JURYBERICHT

WETTBEWERB NEUGESTALTUNG NEUMARKTPLATZ

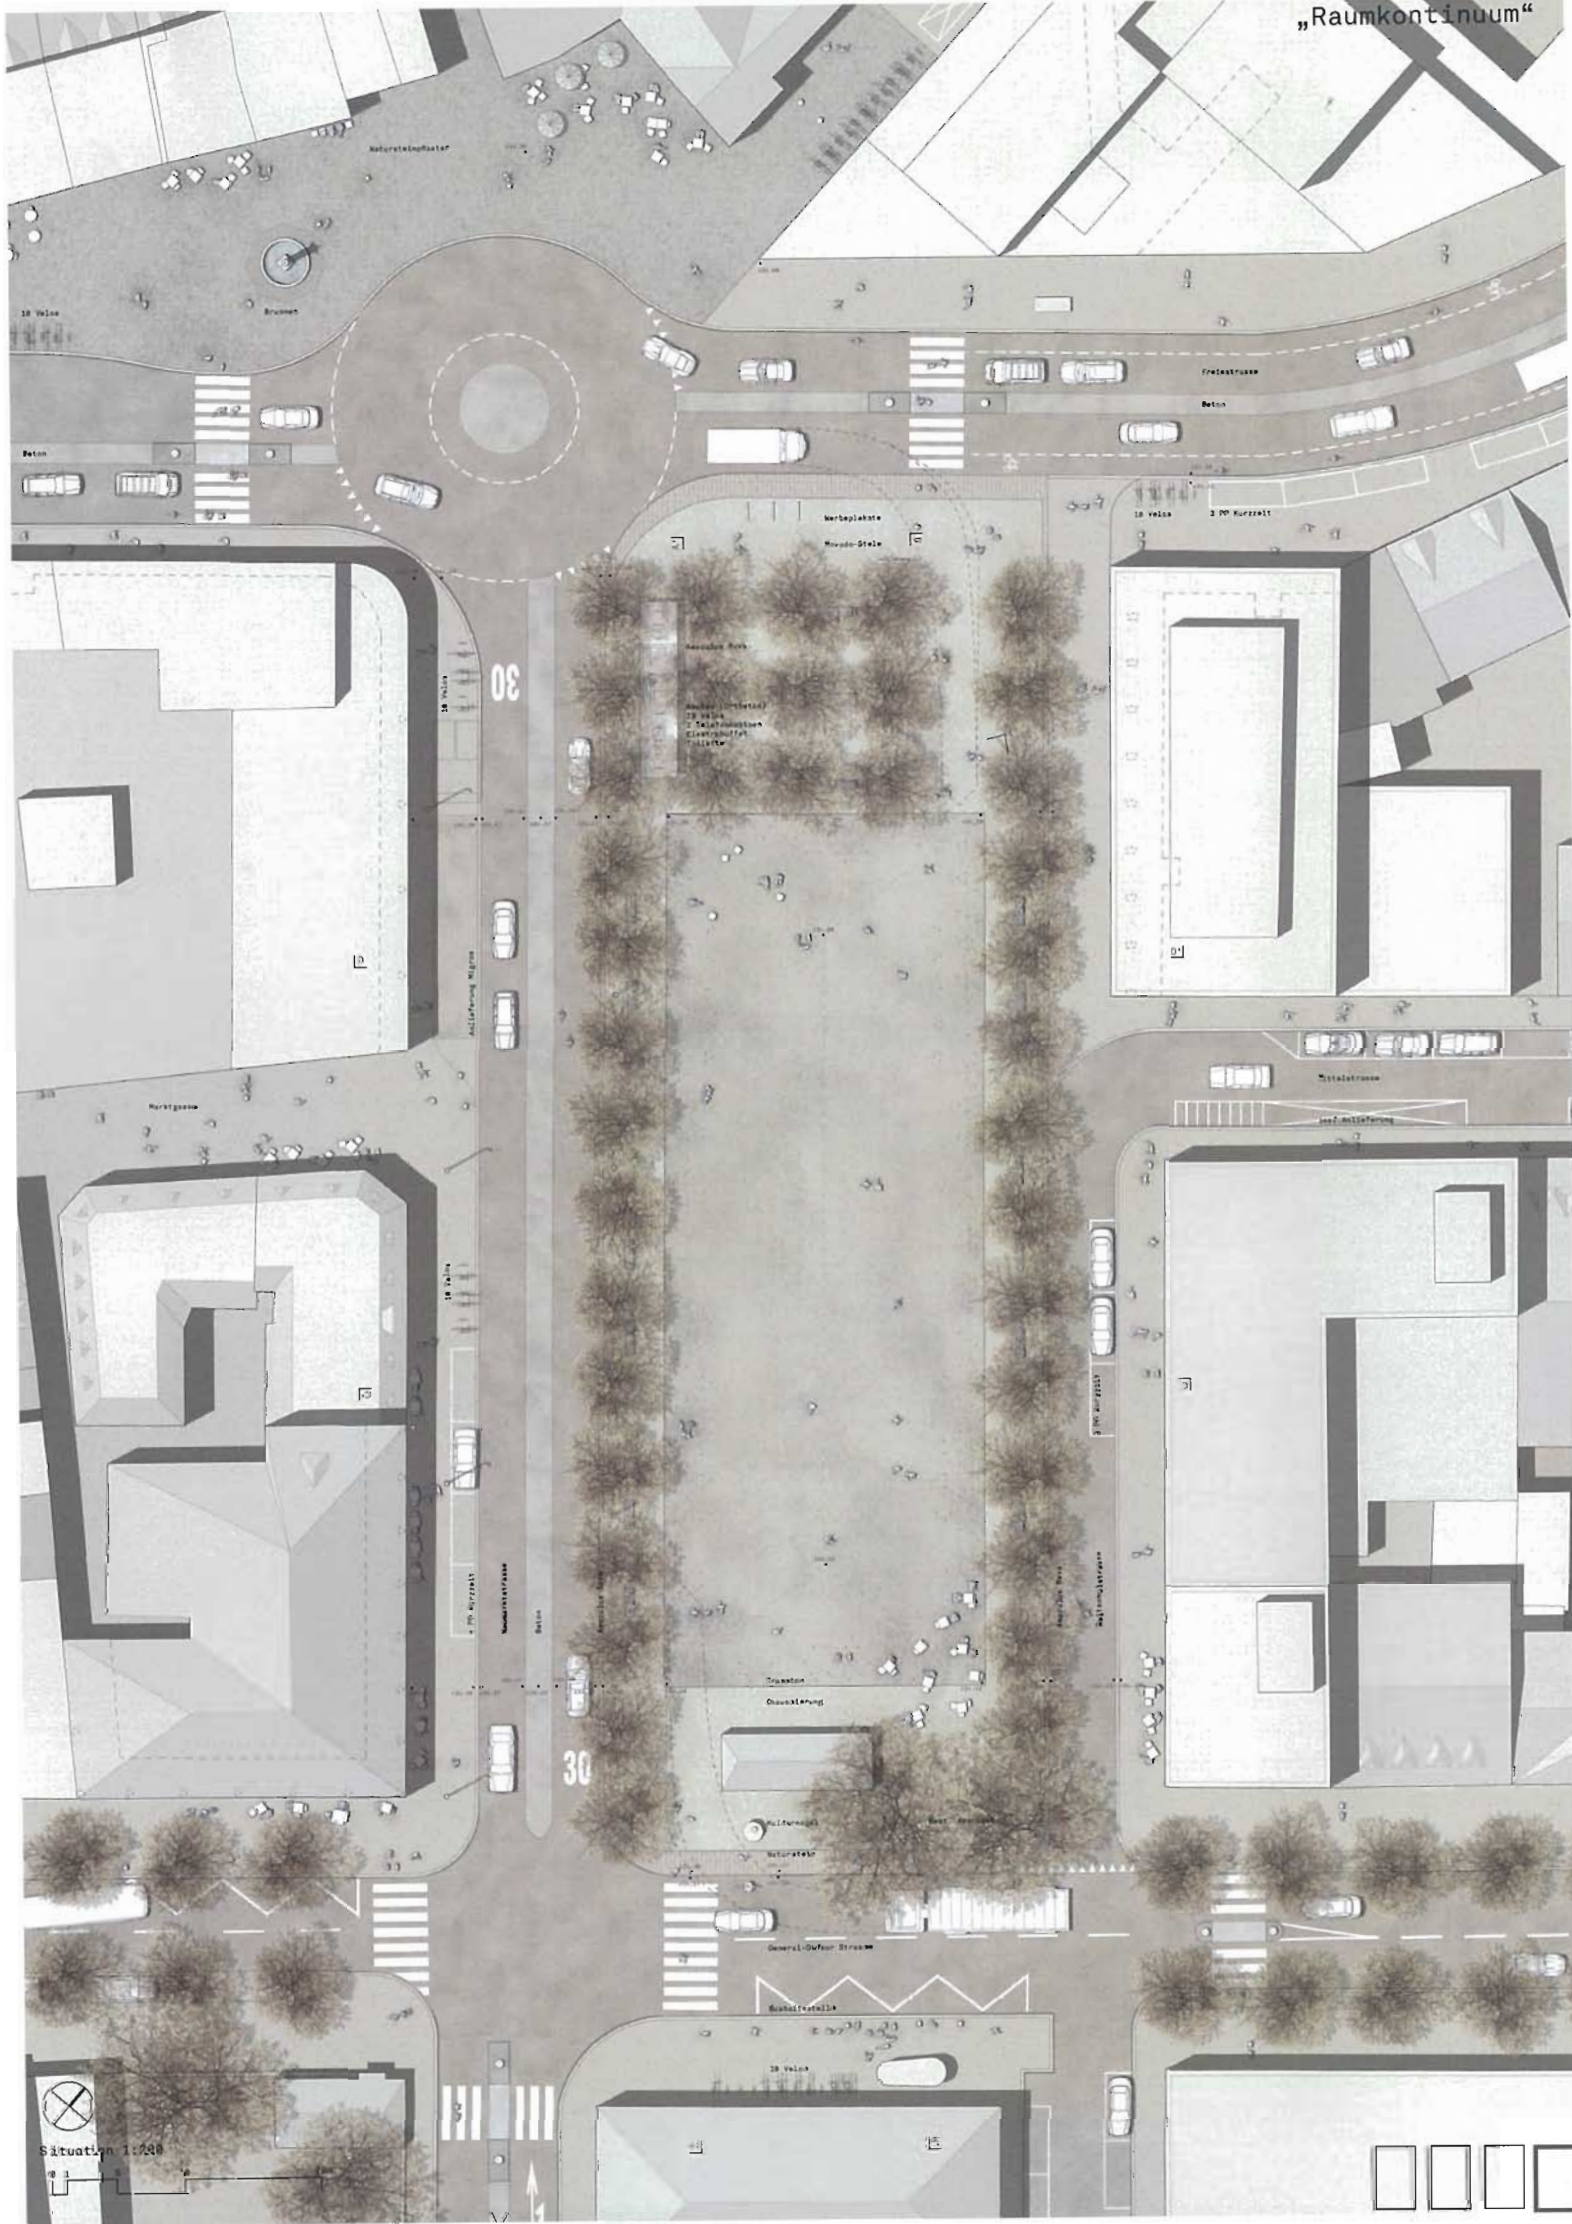
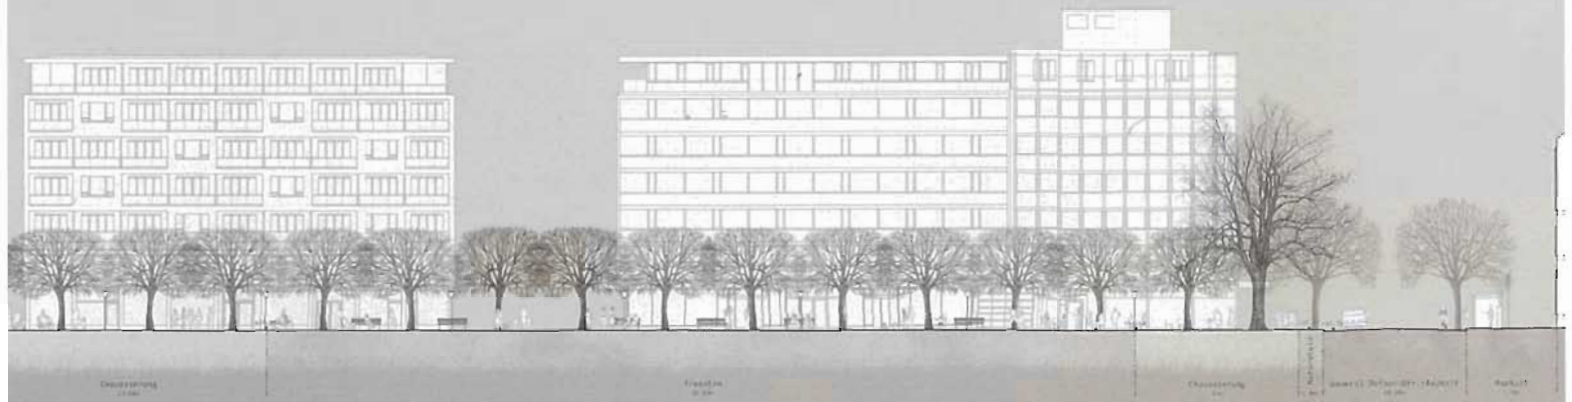
Allerdings wirft die karge Darstellung des Projektes auch einige Unklarheiten und Fragen auf. Die gezeichneten Bäume stimmen zumindest im Schnitt nicht mit den vorgeschlagenen Baumdimensionen überein. Das Marktdach hält keinen Abstand zur Neumarktstrasse, was wegen dem vorgeschriebenen Strassenprofil nicht möglich ist. Die verständliche Präzision der Setzung gegenüber der Platzfläche ist so nicht mehr möglich. Ob der Platz wie gezeichnet ohne Gefälle auskommen kann, ist fraglich.

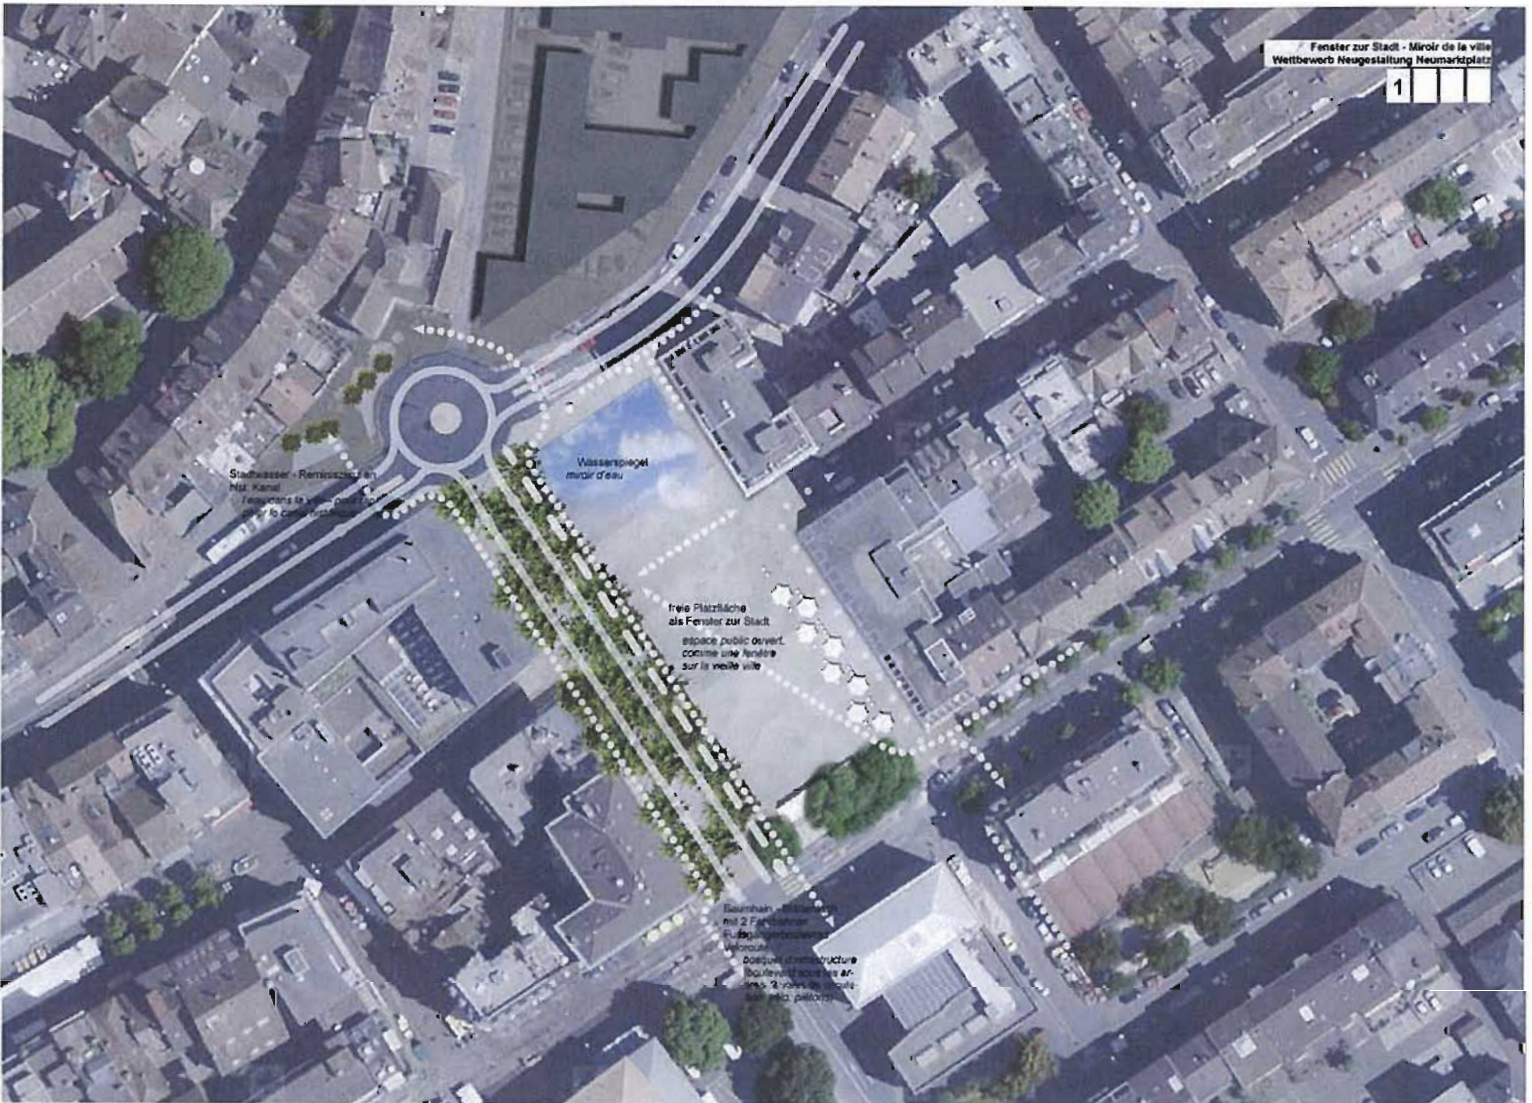
Die Infrastrukturelemente werden unter den Bäumen am Westrand des Platzes vorgeschlagen, sind aber „beweglich“ und können mit geeignetem Gerät zu Bänken, Plattformen und Bühnen gestapelt werden. Dies ergibt zwar eine vermeintliche Nutzungsvielfalt, die sich in der Praxis jedoch kaum bewährt. Die westliche der drei Baumreihen ist relativ nahe entlang den Hausfluchten vorgesehen, was deren Wachstum und Form einschränkt und die Fassaden verdeckt.

Der ganze Platz wird als schwerlasttauglicher Ortbetonbelag mit einem Infrastruktur- und Bodenhülsenraaster vorgeschlagen. Dazu würden zwangsläufig notwendige Dilatationsfugen zusammen mit den unterschiedlichen Oberflächenstrukturen den Platz optisch beleben, neben den aufgerauhten Flächen als Erinnerung an die frühere Nutzung als Viehmarkt.

Das Platzmobiliar mit Veloständern, Bänken, Leuchten, Telefonkabinen etc. wird grösstenteils unter dem Baumfeld angeordnet, lediglich die Velos am nördlichen Platzende und jene bei der Migros-Anlieferung sind unrealistisch. Auch die Kurzzeitparkplätze direkt ab der Dufourstrasse sind sowohl verkehrstechnisch wie auch für die Fussgänger unmöglich.

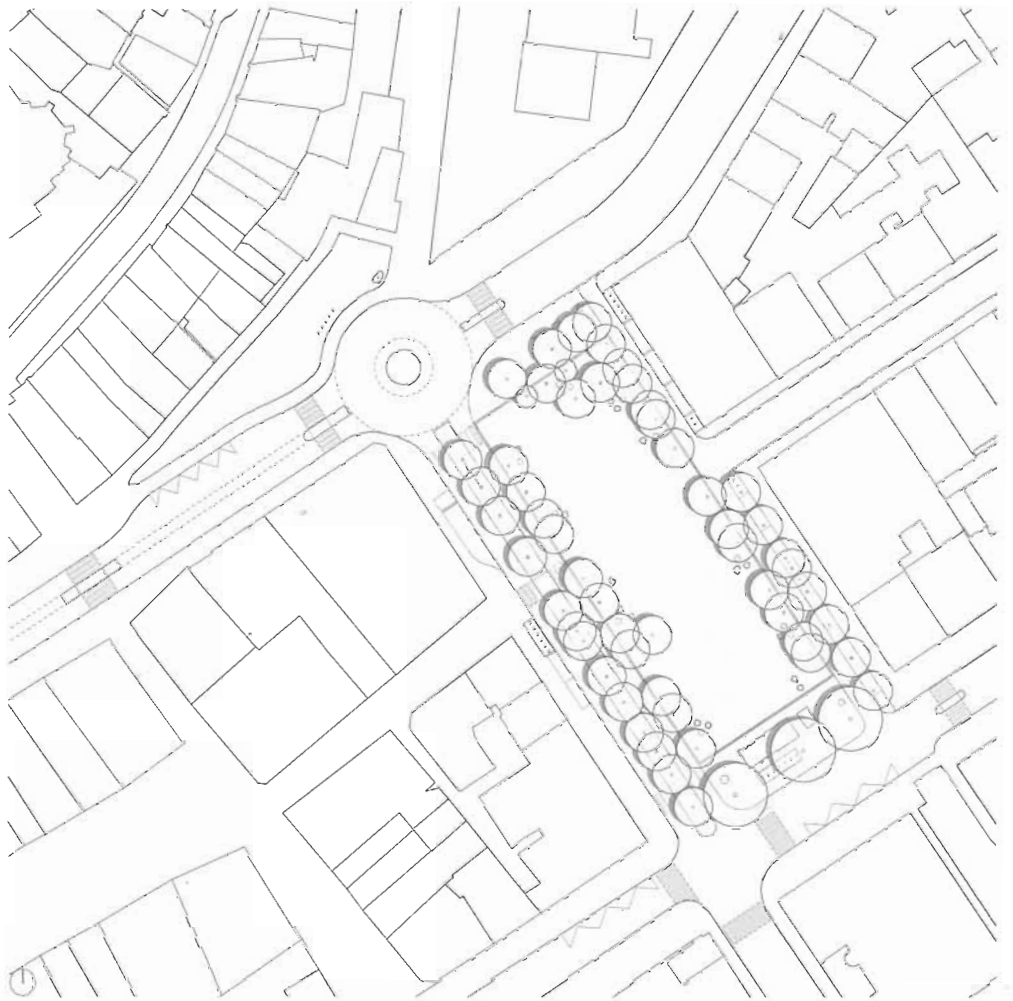
Das Lichtkonzept ist mit seinen drei Ebenen, atmosphärische Baumbeleuchtung, technische Verkehrsbeleuchtung und architektonische Erdgeschossbeleuchtung, schlüssig. Es wirft jedoch die Frage der technischen Machbarkeit des Baum-Stimmungslichts auf, für einen als Jahrmarkt genutzten öffentlichen Raum.

Auch ergeben sich beim genaueren Hinsehen einige Unschlüssigkeiten: Stark ausscherende Bäume beeinträchtigen die geforderte Nutzung für einen Jahrmarkt. Die Positionierung des Velounterstands direkt vor und das WC neben dem schützenswerten Trafogebäude reduzieren seinen Status und engen seine zukünftigen Nutzungsmöglichkeiten ein. Zu direkte Übergänge zwischen der Jurakalk-Chaussierung und der asphaltierten Fahrbahn werfen Fragen der Dauerhaftigkeit auf.

Die Jury begrüßt das vorgeschlagene konsequente Konzept, stellt jedoch die stake Baumbepflanzung in der vorgeschlagenen Disposition für die zukünftige Mischnutzung in Frage.

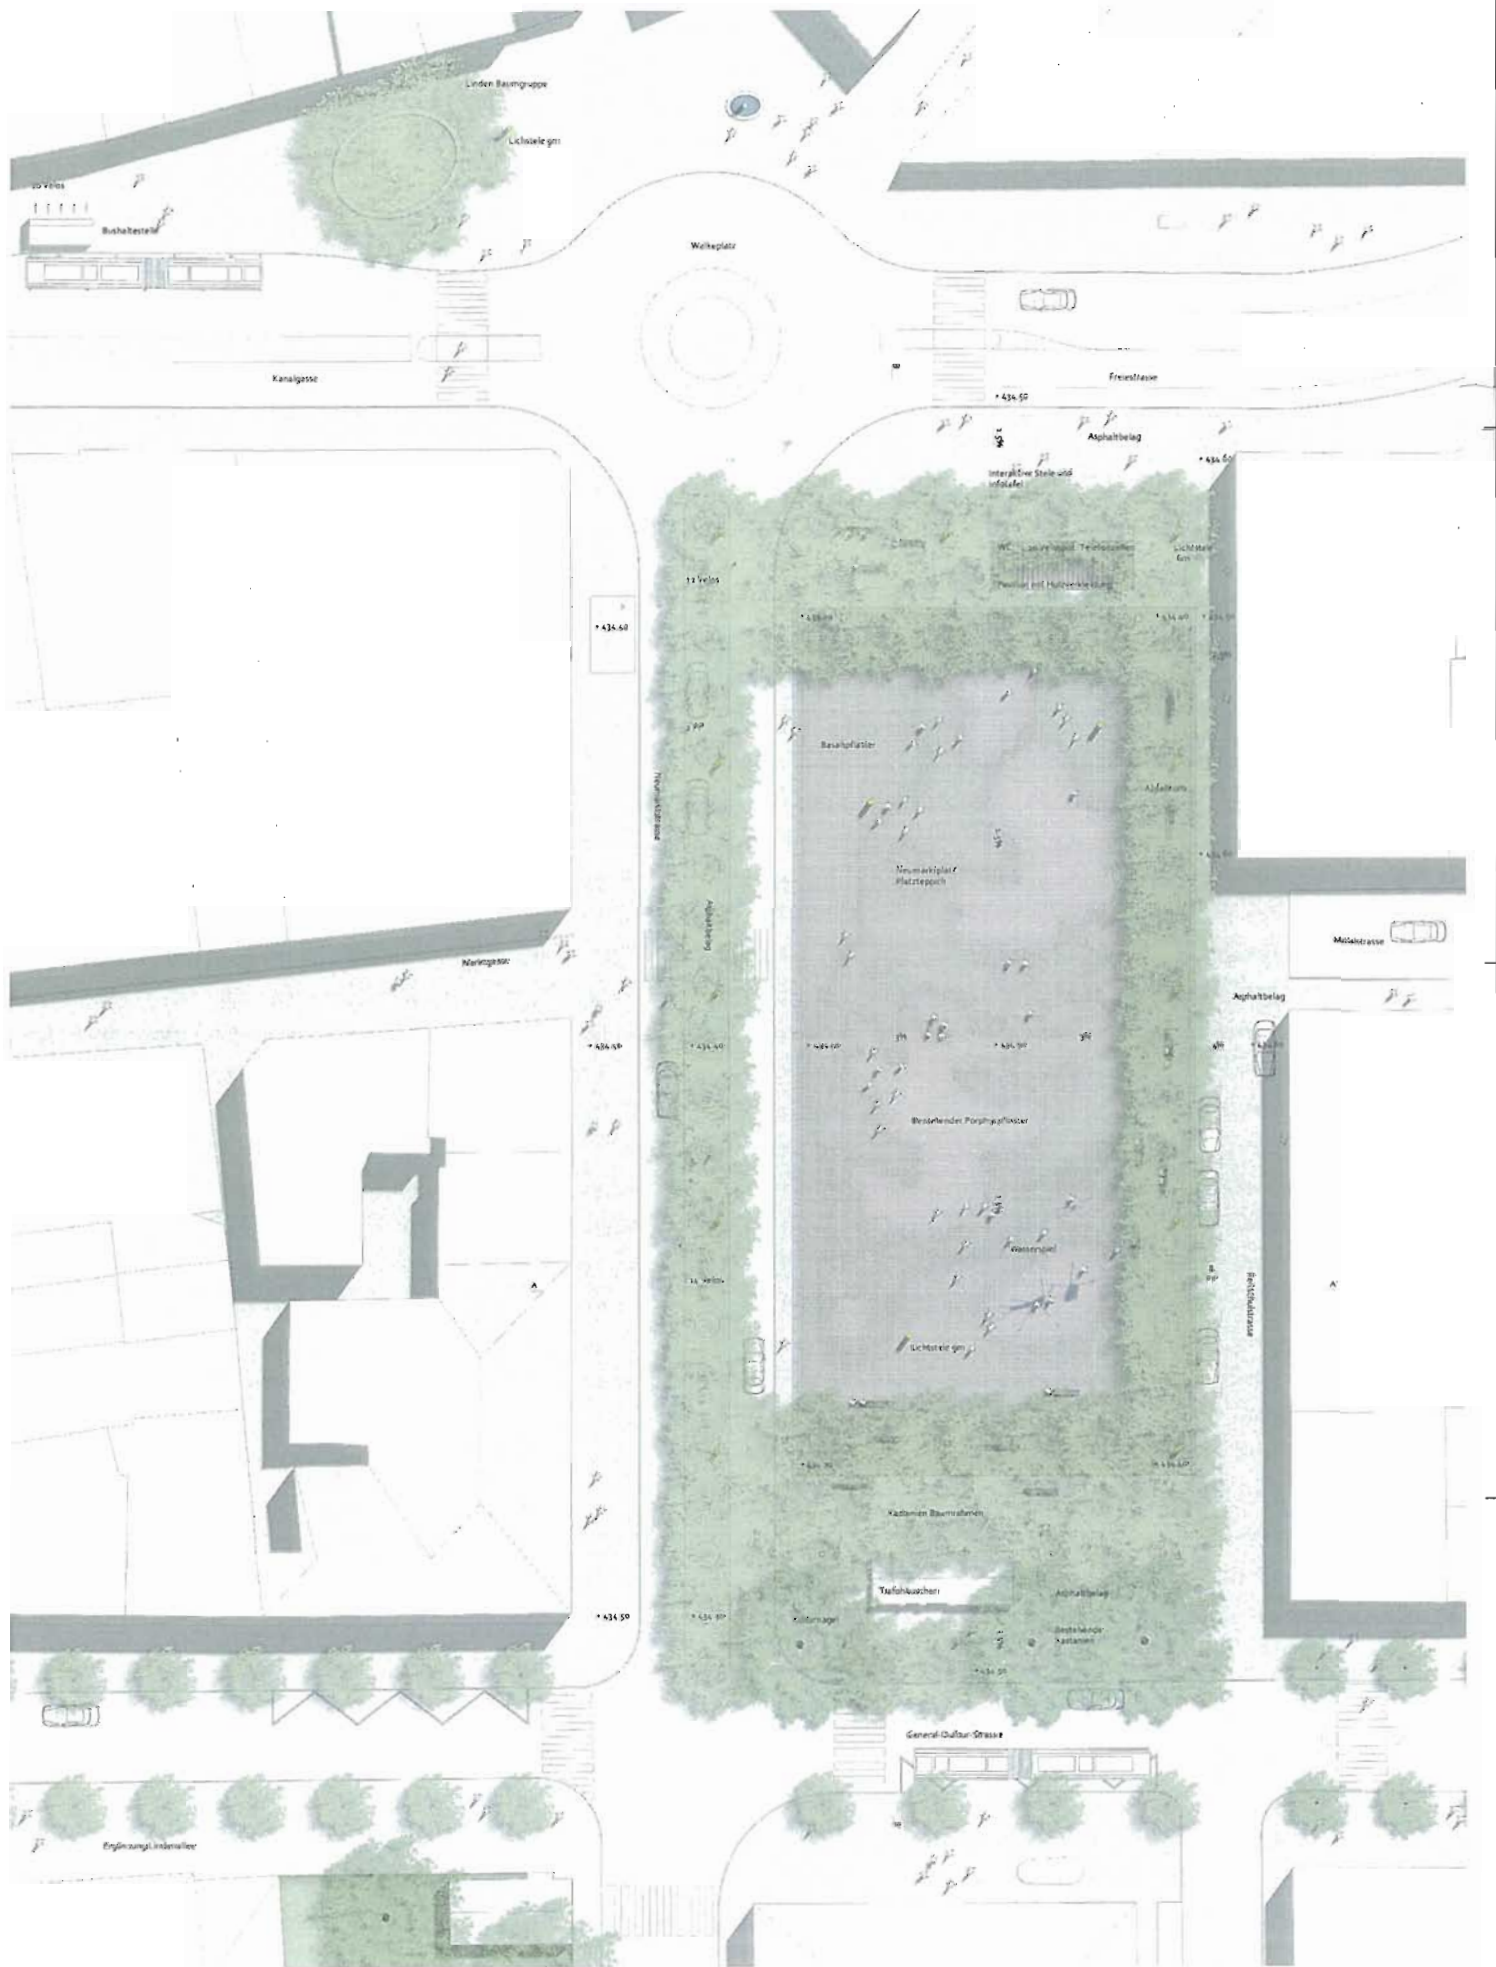
Der Neumarktplatz wird beim Projekt „Rosmarie“ mit einem Baumrahmen umgeben. Dabei wird der südliche Platzabschluss mit einer dreireihigen und der nördliche mit einer doppelten Baumreihe als Baumdach abgeschlossen und so stärker und körperhafter definiert. Der nördliche Abschluss des Platzes mit Bäumen als Fortsetzung der Fassadenflucht ist sinnvoll und ordnet die Aussenräume klar. Gegenüber Post und Bibliothek werden die bestehenden Kastanien sinnvoll mit weiteren Bäumen ergänzt. Es gelingt, den Platz zwischen der Alt- und Neustadt zu verankern. Das Schliessen der Lücke mit Bäumen definiert auch den Walkeplatz als Übergang zur Altstadt besser.

Unter dem Baumdach befinden sich das bestehende Trafohaus und näher zur Altstadt ein neu hinzugefügter Pavillon, der die Nutzungen, wie WC, Telefonkabine und geschützten Veloparkplatz beinhaltet. So sind die notwendigen Infrastrukturen sinnvoll und konzentriert untergebracht. Die symmetrische Anordnung der Bäume überspielt die asymmetrische Nutzung des Platzes. Die Neumarktstrasse verläuft teils unter und teils neben dem Baumdach. Es irritiert, dass die eine Fahrspur quasi ungeschützt den neu definierten Neumarktplatz begleitet. Da das notwendige Strassenprofil mehr als 4m beträgt, ist die vorgeschlagene Baumanordnung in Frage gestellt.

Auf den Bildern wird verständlich dargestellt, dass der Platz trotz der grossen Anzahl Bäume auf Augenhöhe durchlässig erscheint. Es wird aber auch sichtbar, dass die Fahrspur die Sicherheit und die Ruhe des Platzes beeinträchtigt. Das Feld im Zentrum des Platzes wird mit dem Belagswechsel in den bestehenden „Stadtboden“ aus Asphalt eingeschrieben. Sehr schön ist die Idee, im inneren Platzfeld die bestehende Pflasterung aus Porphyrt weiterzuverwenden und mit einem dunkelfarbigem Basaltstein zu ergänzen. Das von heute bekannte Bild des Platzes wird so subtil weitergetragen. Es geschieht auch eine Überlagerung und ein freies Muster, welches das Schattenspiel der Bäume verstärken kann.

Die freigespielte multifunktionale Fläche im Zentrum erlaubt eine vielfältige Nutzung. Allerdings ist sie für die gewünschten Aktivitäten eher zu klein geraten. Die Nutzung für den Jahrmarkt wird durch die Baumreihen eingeschränkt. Die Zufahrt mit grossen Lastwagen könnte durch die Bäume behindert werden. Die vorgeschlagenen Parkplätze an der Reitschulstrasse verunmöglichen eine bessere Aufenthaltsqualität für das bestehende Hotel mit Restaurant.

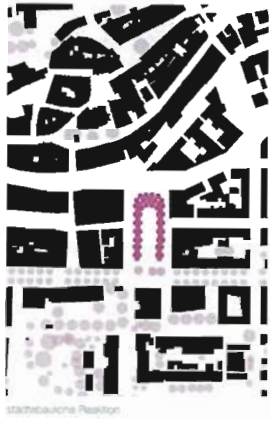
Das Projekt schlägt durch seine U-förmige Baumbepflanzung und den Erhalt der bestehenden Bäume im Süden einen klar definierten zentralen freien Raum vor, der vom neu gestalteten Strassenverkehr flankiert wird.

Die Materialisierung des Bodenbelags folgt klar diesem Prinzip, indem es einen Stabilizer für die freie Fläche vorsieht und in den angrenzenden Bereichen den umliegenden Asphalt-Belag weiterzieht.

Das Mobiliar und die Parkplätze (Automobil und Velo) flankieren längsseitig den Platz und folgen dem allgemeinem Konzept. Ein Wasserelement im Norden unter dem neuen Baumdach schlägt ein Pendant zur als Café genutzten Trafostation vor.
